Samenvatting inspectie

Situatieschets

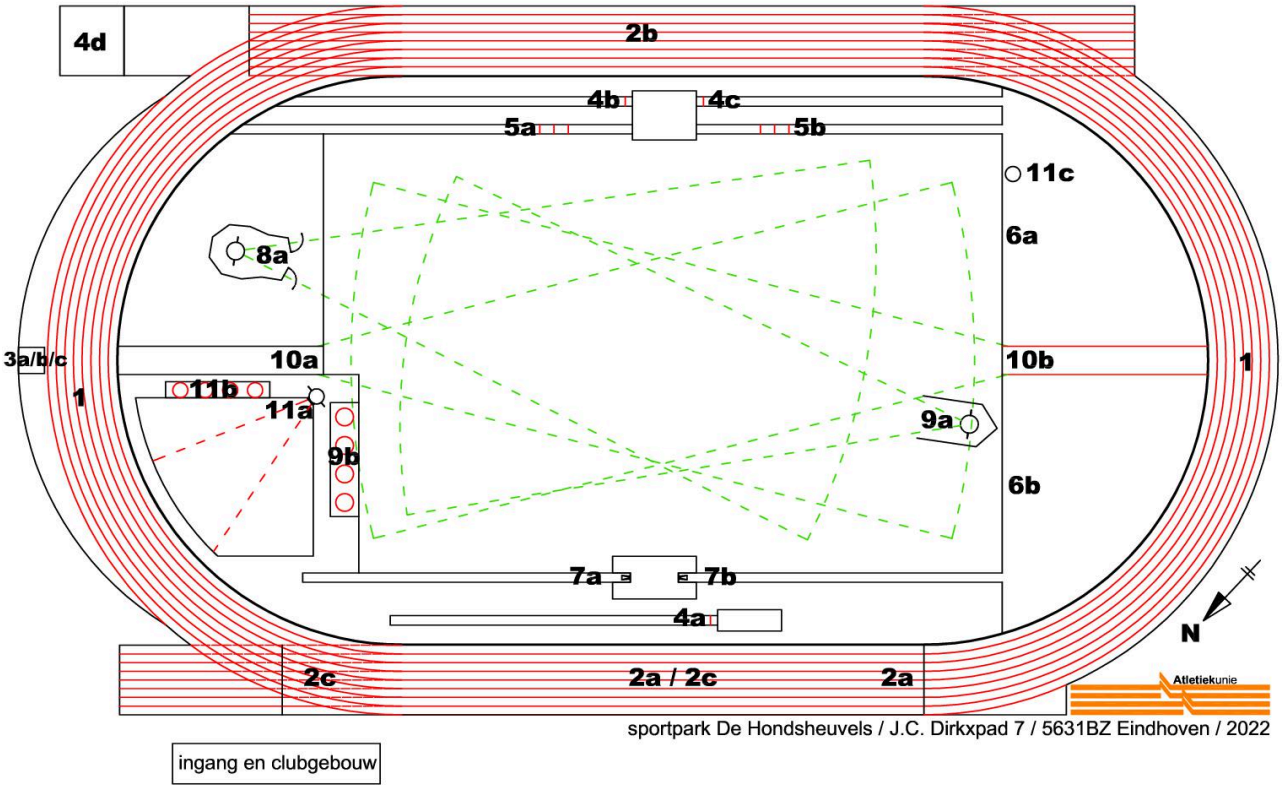
1. Bij sprintvoorziening (2) A zijn startlijnen en een finishlijn aangebracht waardoor de sprint ook in tegengestelde richting kan worden uitgevoerd: sprintvoorziening (2) C.
2. Bij sprintvoorziening (2) B is de finishlijn aangebracht voorbij de overgang van de rechtstand naar de bocht.
3. Voorziening (7) A voor polsstokhoogspringen was tijdens de inspectie niet veilig en niet wedstrijdgeschikt, maar kan veilig en wedstrijdgeschikt gemaakt worden door het correct plaatsen van de op de accommodatie aanwezige landingsmat volgens Wedstrijdreglement TR28.12 en van de staanders volgens Wedstrijdreglement TR28.1 en TR28.8 t/m 10. De veiligheid en de wedstrijdgeschiktheid zijn dan ter beoordeling van de wedstrijdleider.
